**PROVINCIA DI BRINDISI**  
*Area 4 – Ambiente, Ecologia e Mobilità*  
*Settore Ambiente*

**PROVVEDIMENTO DIRIGENZIALE DI AUTORIZZAZIONE**

***n. 89 DEL 13-08-2021***

Oggetto: Mesagne srl - PAUR - per impianto fotovoltaico della potenza nominale di 17,790 MW e potenza in AC di 16,000 MW, denominato “MESAGNE” e delle relative opere di connessione alla Rete di Trasmissione dell’energia elettrica Nazionale (RTN) da realizzare

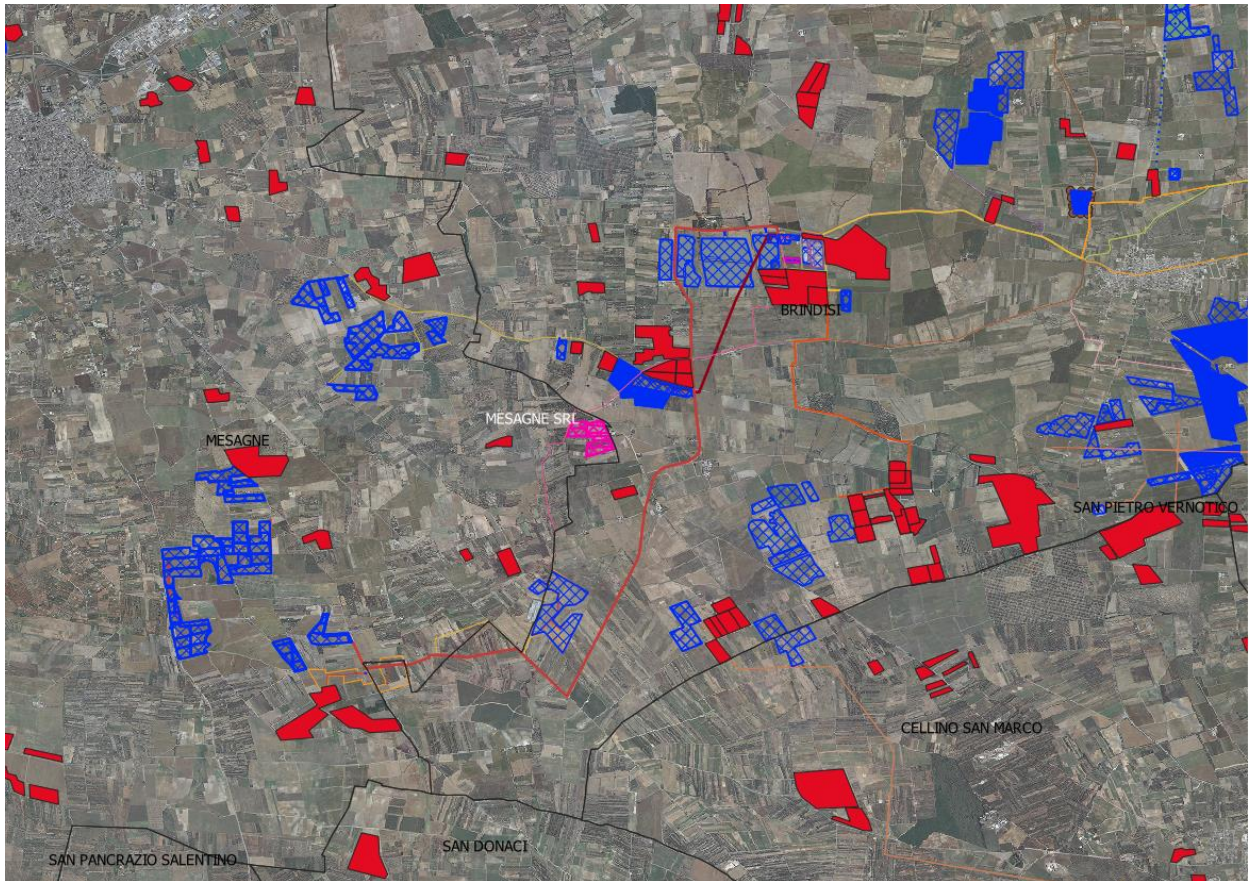
- il territorio della Provincia di Brindisi è interessato a far data dal 2019 da oltre n. 95 istanze volte alla realizzazione ed esercizio di impianti di produzione di energia elettrica da fonte rinnovabile su suolo agricolo;
- la potenza totale relativa a dette istanze nel complesso è pari a oltre 1800 MW per un'estensione areale complessiva superiore a 2700 ha;
- allo stato attuale circa 1500 ha di suolo agricolo del territorio della Provincia di Brindisi risultano già interessati dall'installazione di impianti di produzione di energia da fonte rinnovabile;
- gli impianti già installati e quelli per i quali è stata presentata istanza di autorizzazione risultano maggiormente e significativamente addensati nel Comune di Brindisi e nei Comuni ad esso limitrofi come si evince dalla rappresentazione cartografica di seguito riportata:

- nel contesto di riferimento dell'impianto in questione risultano realizzati diversi impianti fotovoltaici (evidenziati in **rosso** nella figura che segue) oltre che diverse istanze volte al rilascio di nuove autorizzazioni alla realizzazione e all'esercizio (evidenziati in **blu** nella figura che segue).
